Für eine 3. Beteiligung zum RPD vorgesehene Änderungen

***Hier: Änderungen der graphischen Darstellung in der Beikarte 5B
im Vergleich zur Fassung gemäß Regionalratsbeschluss vom
23.06.2016***

Ä3BT-Beikarte-5B-KÜ-Willich-Krefeld Nr.01

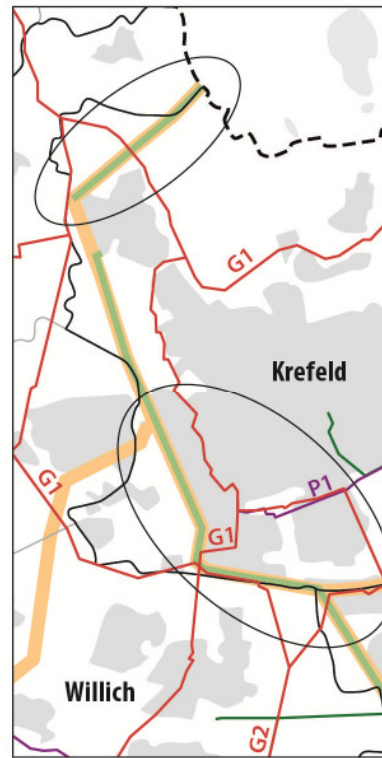
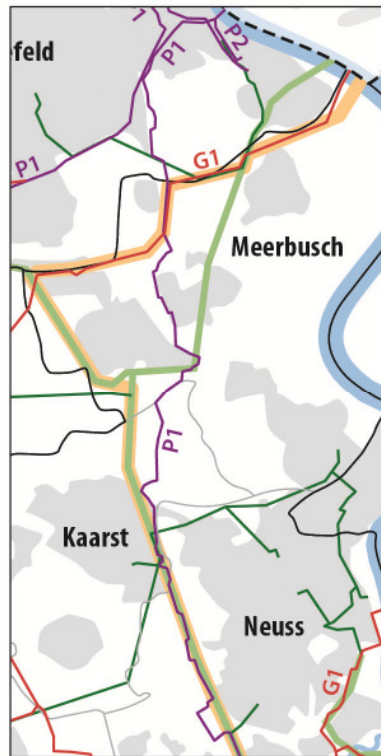
Die Darstellung in Beikarte 5B wird im Bereich des EnLAG-Vorhabens 14 „Niederrhein – Uftorf – Osterath“ an den aktuellen Planungsstand angepasst und als 380-kV-Leitung (gelbe Linie) dargestellt. Die Teilabschnitte im Planungsraum Düsseldorf sind bereits teilweise realisiert, planfestgestellt oder befinden sich im Planfeststellungsverfahren.

Des Weiteren wird die Darstellung der Gasversorgungsfernleitungen im Süden Krefelds an den Bestand angepasst und eine bestehende Erdgasleitung (rote Linie) neu dargestellt. Aufgrund von Stellungnahmen im Rahmen des Beteiligungsverfahrens wurde die Darstellung der Gasversorgungsleitungen in Beikarte 5B überprüft und fehlende Erdgasleitungen ergänzt, sofern diese von überörtlicher und regionalplanerischer Bedeutung sind.

Ä3BT-Beikarte-5B-KÜ-Kaarst-Neuss-Meerbusch Nr.01

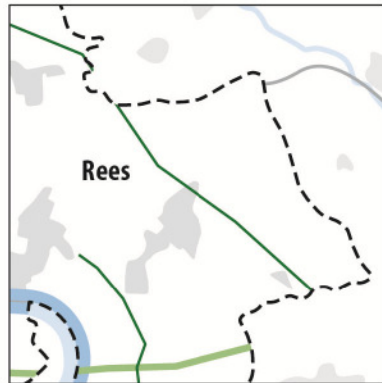
In der Beikarte 5B wird die Erdgasleitung G1 zwischen Neuss und Krefeld neu dargestellt. Hierbei handelt es sich um eine Anpassung an den Bestand. Aufgrund von Stellungnahmen im Rahmen des Beteiligungsverfahrens wurde die Darstellung der Gasversorgungsleitungen in Beikarte 5B überprüft und fehlende Erdgasleitungen ergänzt, sofern diese von überörtlicher und regionalplanerischer Bedeutung sind.

Ä3BT-Beikarte-5B Rees Nr.01

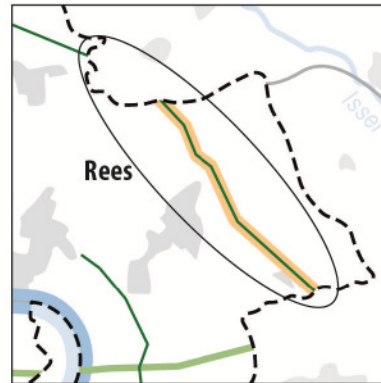
Verlauf und Darstellung der Hochspannungsfernleitung nordöstlich von Rees werden an den aktuellen Planungsstand angepasst. Die 380-kV-Leitung (EnLAG Vorhaben 13, Niederrhein/Wesel – Landesgrenze NL, Doetinchem - hier: Abschnitt A: Wesel - Punkt Wittenhorst) ist einschließlich geändertem Verlauf planfestgestellt.
